ASUNTO : Puesta en valor del Conjunto Urbano-Monumen-
tal del Paseo de Aguas - Rímac.

SESION DEL : 4 de marzo de 1981.
ACUERDO N° : 06/4.3.81.
A SUNTO : Proyecto de remodelación y restauración del Paseo de Aguas, Monumento declarado por R.S. 2900-72-ED, Rímac, Lima.
SOLICITANTE : Secretario Privado del INC.
VISTOS : Memorando N° 32-SP-DG-INC-81, planos, Inf. N° 004-81-DMHA y demás antecedentes.
SE ACORDO :

A : Sr. Presidente del Consejo, Arqtº Alfonso Estremadoyro.
DE : Director Técnico.
ASUNTO : Directivas que deben normar los trabajos de remodelación en el ambiente urbano del Paseo de Aguas.
FECHA : Lima, 18 de setiembre de 1969.

PROYECTO ENREJADO PASEO DE AGUAS

PLANTA

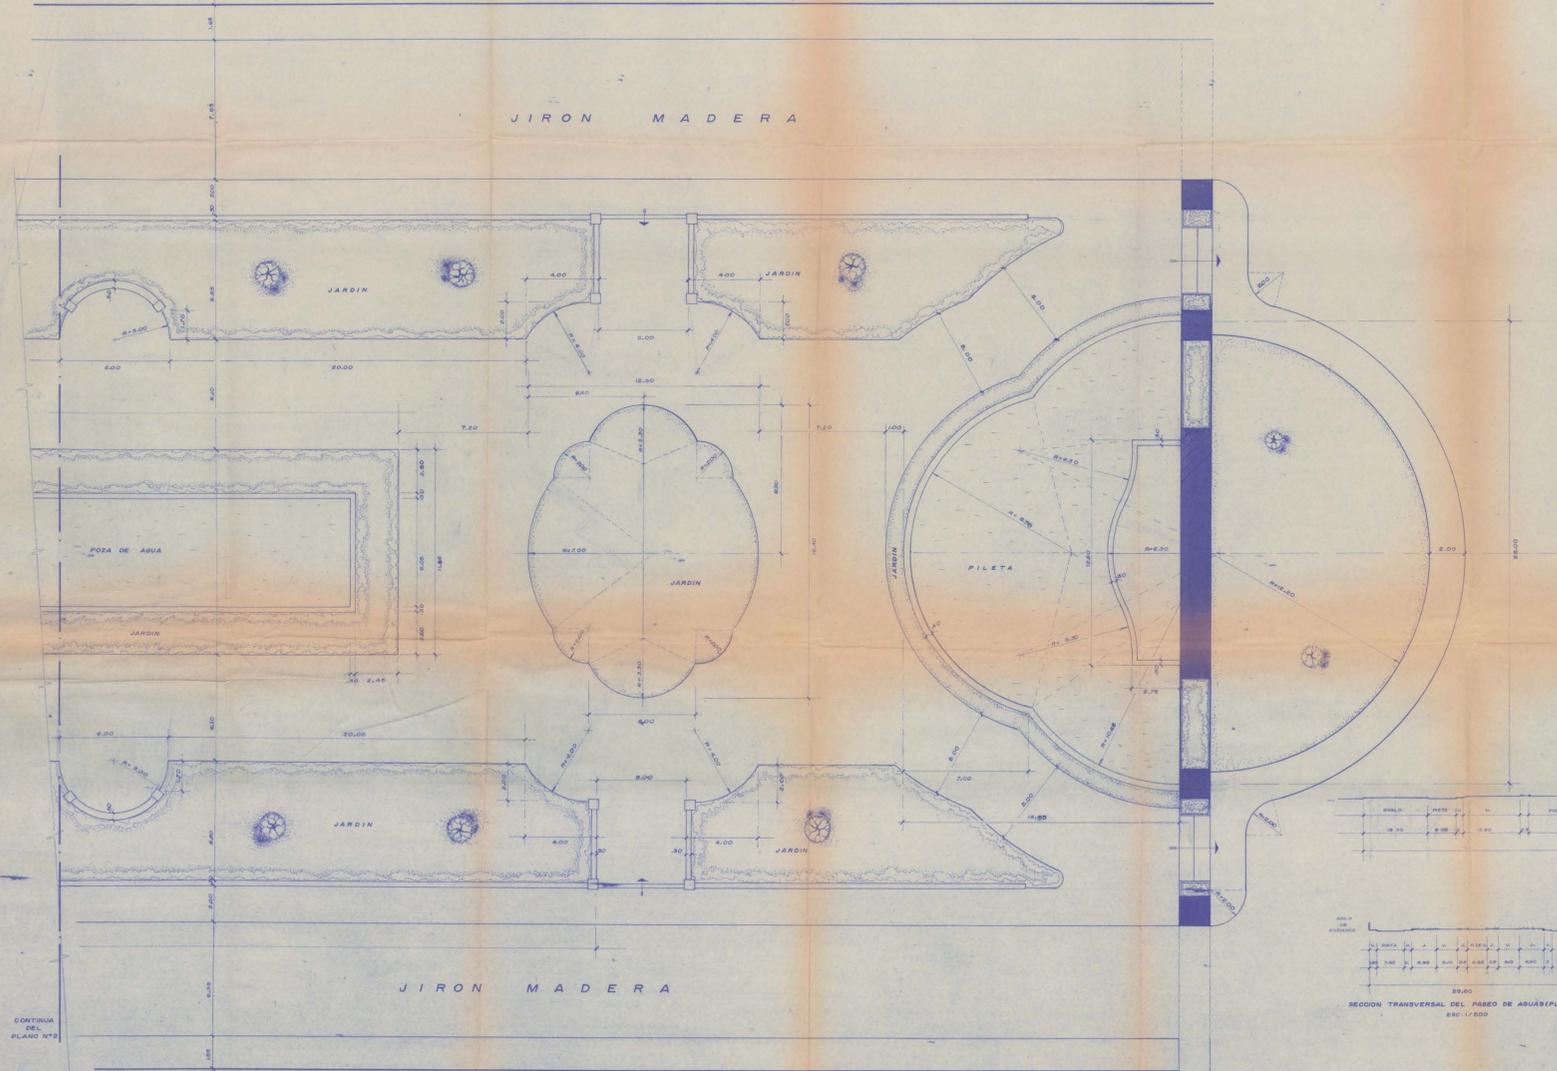
1. Aprobar el proyecto de remodelación y restauración del Paseo de Aguas, Ambiente Urbano Monumental del Rímac, declarado por R. S. N° 2900-72-ED.
2. Recomendar que las obras de superficie se realicen a la brevedad posible, y que los trabajos de investigación arqueológica sean diferidos para cuando se cuente con los recursos necesarios.
3. Recomendar se realicen obras de restauración en la arquería del Paseo de Aguas.

LAMINA: PLANTA PASEO DE AGUAS

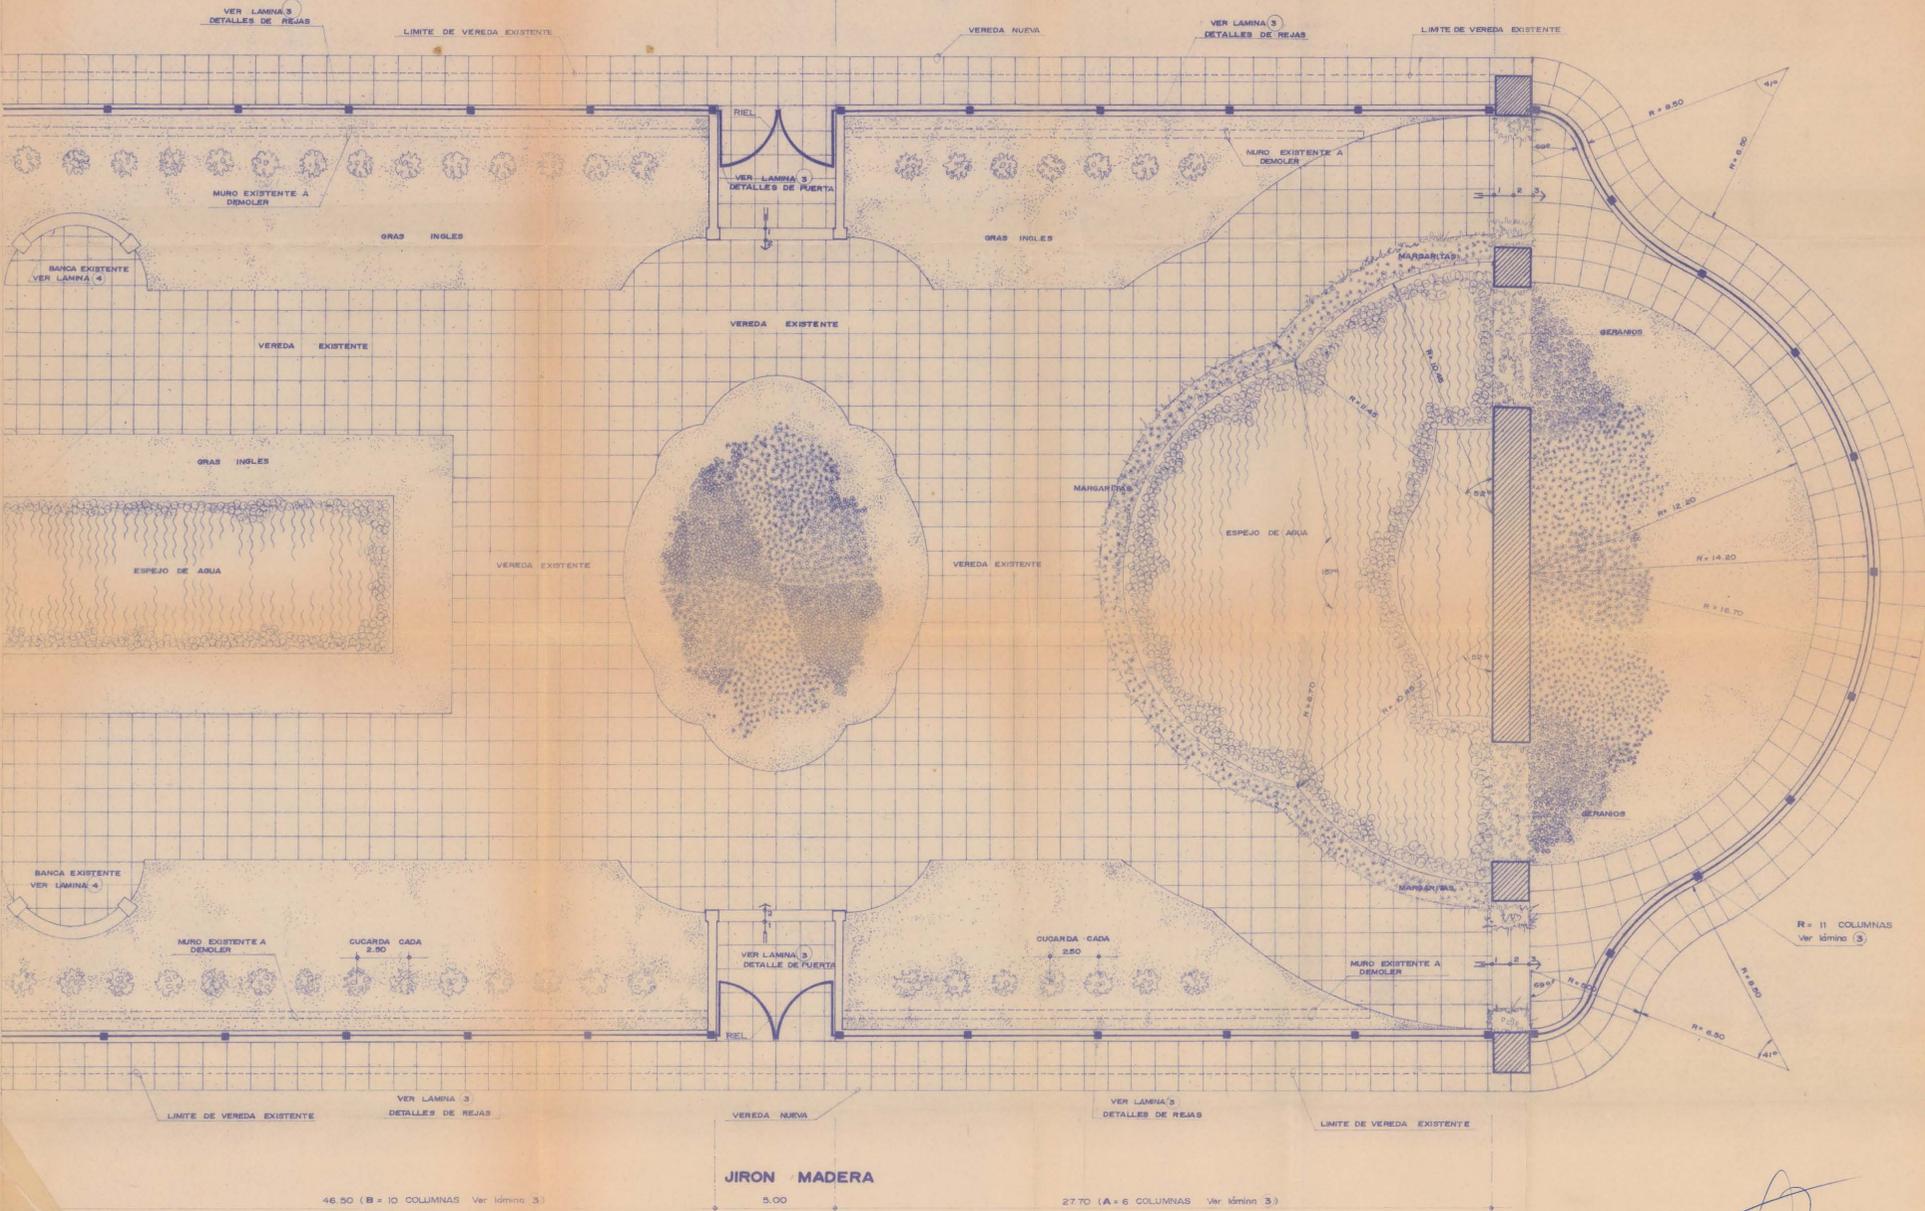
ABUERTO NO. 05/20-02-91
